Oggetto: [ID: 7738] Comune di Montemilone (PZ), Comune di Venosa (PZ),

"Progetto di un nuovo impianto agrovoltaiico, denominato "Forestella Carretta", della potenza nominale pari a 19,96 MW, e relative opere di connessione alla RTN, ubicato nei Comuni di Montemilone (PZ) e Venosa (PZ)".

Proponente: Ambra Solare 23 S.r.l.

RICHIESTA INTEGRAZIONI DOCUMENTALI DEL MINISTERO DELLA CULTURA

Fig.2. particolare dell'interferenza del parco agrovoltaico con l'area boscata

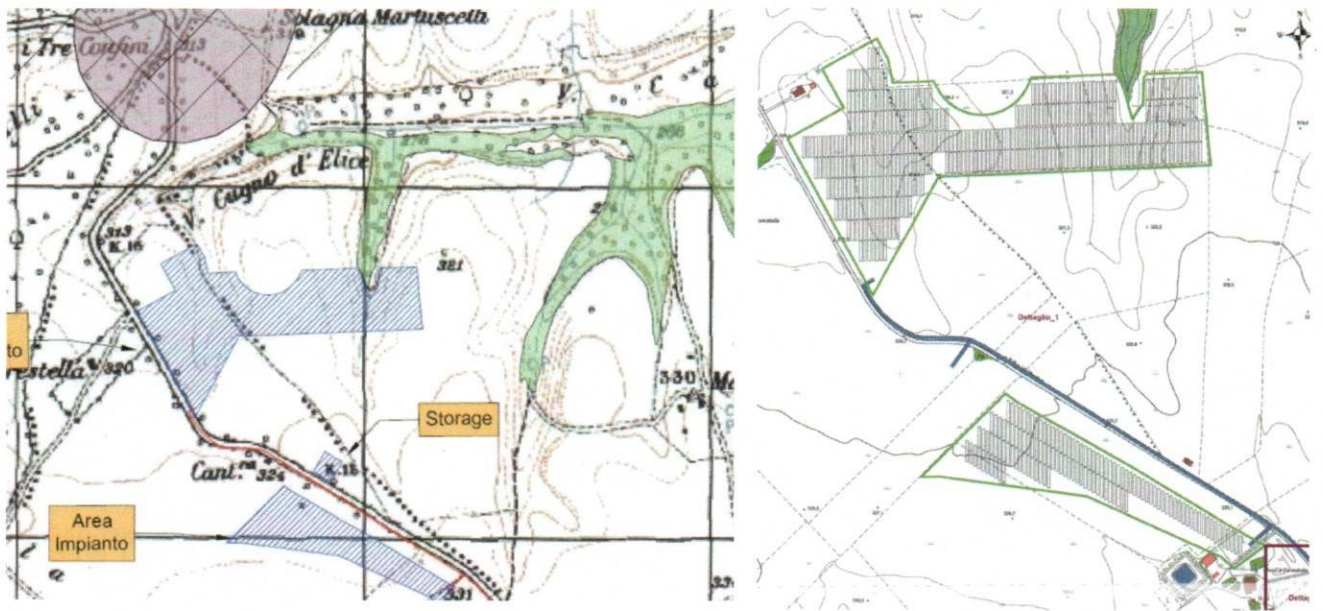
Si segnalano come fattori di forte criticità: l'estrema vicinanza dell'impianto dall'area boscata presente nella porzione nord-orientale del campo più grande, che il Proponente definisce "solo lambita"; il complessivo inserimento dell'impianto in un contesto agricolo connotato da una grande riconoscibilità dell'organizzazione agraria, della tessitura agricola e della scansione del territorio da parte dei manufatti agricoli, spesso dismessi, che connotano il paesaggio della pianura e dei dolci rilievi collinari; la rilevante quantità di iniziative energetiche già realizzate e in corso localizzate al pari del presente progetto, in un ambito molto ristretto, e fortemente ed irrimediabilmente trasformato.

3. **Approfondire le informazioni relative** alla porzione dell'impianto che si colloca ridosso dell'area boscata tutelata, dovrà essere rappresentata in adeguata scala di rappresentazione in modo da consentire la valutazione della distanza tra il campo e il bene e dell'opera (strade di servizio, strutture o elementi artificiali quali ad esempio, recinzioni e illuminazione, e la mitigazione prevista in corrispondenza);
